Версия 2.39.0

Выпущена 16.12.2024

Новые функции

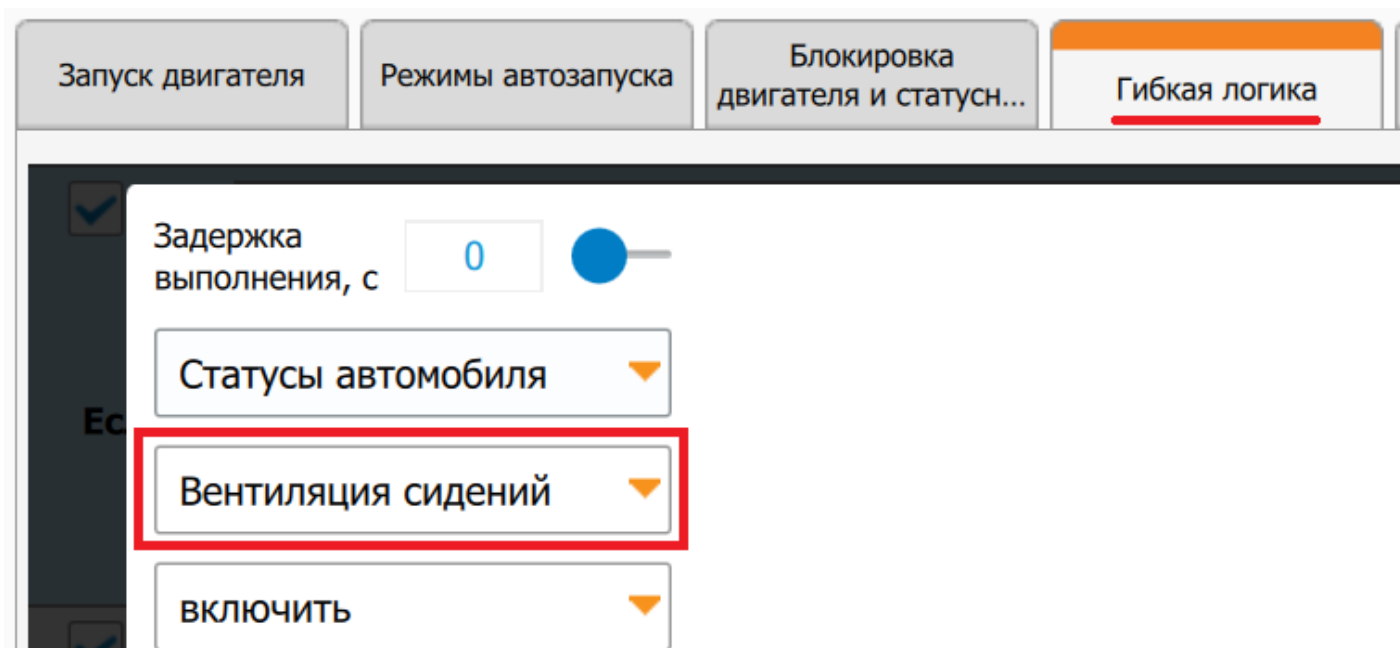
1. Добавлено управление вентиляцией сидений.

В настройках умного климата:

Вентиляция сидений

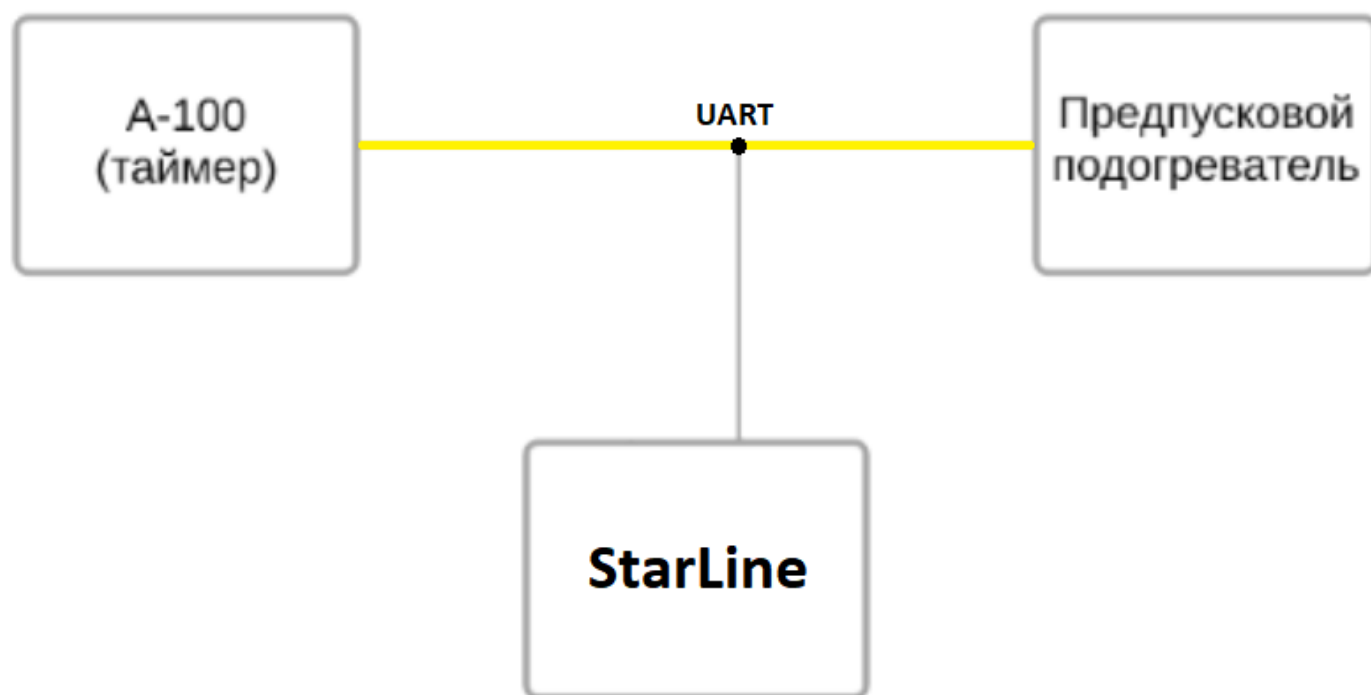
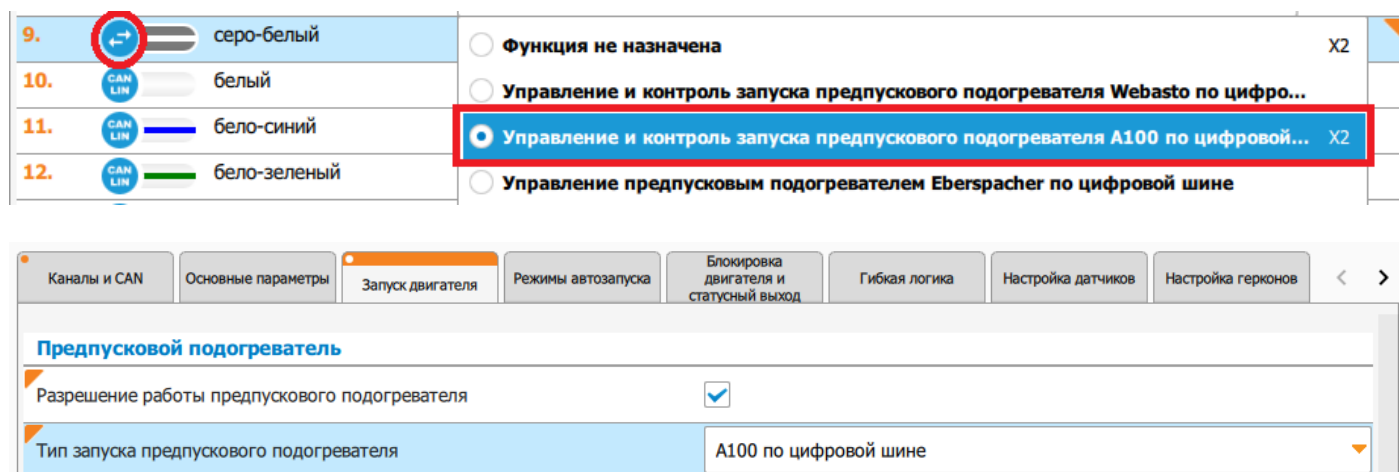
2. Добавлена поддержка предпускового подогревателя A100

Добавлено управление и контроль запуска предпускового подогревателя A100 HYDRO ECO версия 2 по цифровой шине. Подключение выполняется в параллель желтому проводу (UART) между таймером и предпусковым подогревателем.

Для подключения можно использовать бело-черный провод или любой свободный провод LIN, переключив его в цифровой канал.

В приложении «StarLine Мастер» запрограммируйте на выбранный канал функцию "Управление и контроль запуска предпускового подогревателя A100 по цифровой шине".

На вкладке «Запуск двигателя» в разделе «Предпусковой подогреватель» установите «галочку» для параметра «Разрешение предпускового подогревателя». Для параметра «Тип запуска предпускового подогревателя» выберите значение "A100 по цифровой шине"
